Re.: Expediente No. NC2018/0000149

Solicitud de Patente de Invención titulada: “MURO ESTRUCTURAL CON UNA ESTRUCTURA EXOGENA A SU EJE LONGITUDINAL PARA POSIBILITAR SU RELLENO INTERIOR EN OBRA”.

RESPUESTA AL OFICIO No. 1961,
NOTIFICADO EL 02 DE ABRIL DE 2019
(PRIMER EXAMEN DE FONDO)

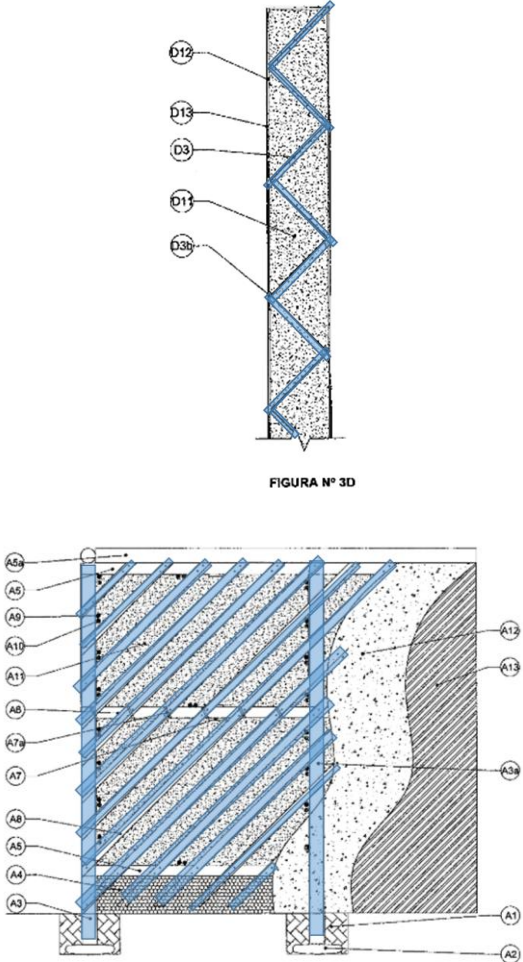
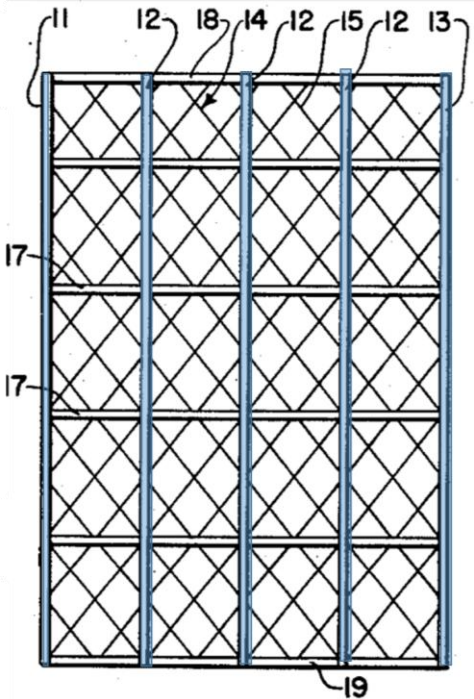
- **D1 no divulga un muro estructural y auto soportante configurado para recibir cargas estructurales.** Por el contrario, D1 divulga que las cargas se distribuyen en las columnas verticales de cada panel y la armadura que sostiene el techo (figuras 1, 12, 13 y 15). Por el contrario, el muro de la presente invención es un muro estructural diseñado para soportar cargas;
- D1 no divulga un muro estructural con **una estructura reticulada** conformada por una pluralidad de pilares (A3, B3, C3, D3) configurados para conectarse en su extremo inferior a un cimiento (A4, B4, C4, D4, E4, F4); por el contrario, D1 divulga un panel compuesto por columnas verticales espaciadas una de otras y una red metálica con unas tiras

diagonales que evitan que el panel se flexiona, como se muestra a continuación:

PRESENTE INVENCION	D1
 FIGURA Nº 3D FIGURA Nº 1A	
En la presente invención se describe estructuras reticuladas (azules), en las anteriores figuras se muestran dos modalidades. En la figura superior se muestra un corte horizontal del muro, una estructura reticulada compuestas por varios	D1 divulga un panel con columnas verticales (azules) convencionales y una red metálica con unas tiras diagonales que evitan que el panel se flexione.

pilares en V que son láminas con perforaciones. Por otro lado, en la figura inferior se muestra otra realización de la invención diferente a la mostrada en la figura superior, en donde la estructura reticulada se conforma de unos pilares y unos listones diagonales que juntan dichos pilares.

Las estructuras reticuladas permiten el paso de relleno dentro del muro a todo su ancho largo y alto, permitiendo su vertido en obra. Además, este tipo de estructuras aumenta la rigidez del muro, lo que implica que el muro sea auto soportante y facilita que la estructura reticular sea prefabricada. De esta manera, la estructura reticular se puede fabricar y armar en un sitio fuera de la obra civil donde se instalan los muros, y ya en la obra, se conectan al cimiento y se vierte el relleno;
